Informe Consolidado de Solicitud de Aclaraciones, Rectificaciones y/o Ampliaciones a la Declaración de Impacto Ambiental del Proyecto "Linea de Transmision y Central BESS Halcon 3"

Nombre del Titular : BESS Halcón 3 SpA
Nombre del Representante Legal : Ricardo Orlando Sylvester Zapata
Dirección : Apoquindo 3910 Oficina 201

El presente Informe Consolidado de Solicitud de Aclaraciones, Rectificaciones o Ampliaciones a la Declaración de Impacto Ambiental del proyecto "**Linea de Transmision y Central BESS Halcon 3**", contiene las observaciones generadas en virtud de la revisión de la Adenda.

Imagen 1 Ejemplares de Bulnesia chilensis presente en obra zonas de circulación interna

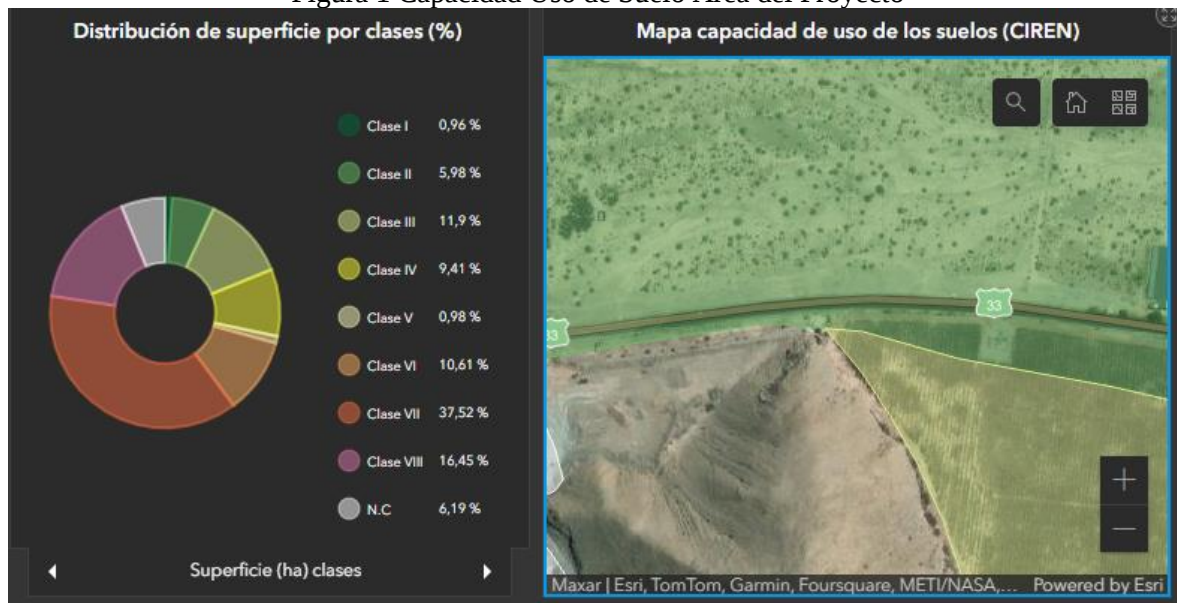
- 3.5.1 Respecto del Punto **1.6.3.1.5 Habilitación de las zonas de circulación interna**, se indica que: “...contempla la habilitación de zonas internas de circulación emplazados al interior del polígono de la Central de Almacenamiento BESS. Estos caminos serán habilitados mediante nivelación del suelo y posterior compactación del mismo. Para tal efecto, se considera la habilitación de un camino interno entre las unidades de almacenamiento, de una única faja de 7 metros, aproximadamente, con una longitud aproximada de 1.020,4 metros.”, al respecto se informa al Proponente que en visita a terreno efectuada el día 12 de enero de 2024, tal como se consigna en Acta de Terreno N°2024031069 de fecha 24 de enero de 2024, se constató la presencia de ejemplares de *Bulnesia chilensis*, dentro del polígono de esta obra, los cuales son parte de una formación xerofítica existente en las laderas del cerro que separa los dos sectores del proyecto como se muestra en la fotografía siguiente:

En relación a estos antecedentes se informa al Proponente que *Bulnesia chilensis*, se encuentra listada en el Decreto Supremo N°68/2009 del Ministerio de Agricultura, constituyendo la formación

a la cual pertenecen estos individuos a una formación xerofítica mayor a una hectárea de superficie, cuya corta es regulada por la Ley 20.283, sobre Recuperación del Bosque Nativo y Fomento, el Permiso Ambiental Sectorial correspondiente es el PAS 151 Permiso para la corta, destrucción o descepa de formaciones xerofíticas de superficie. Se solicita al Proponente presentar los antecedentes del PAS 151, para lo cual se sugiere la utilización del formulario que se puede descargar del siguiente enlace: <http://www.conaf.cl/nuestros-bosques/bosque-nativo/formularios-para-planes-de-manejo/>
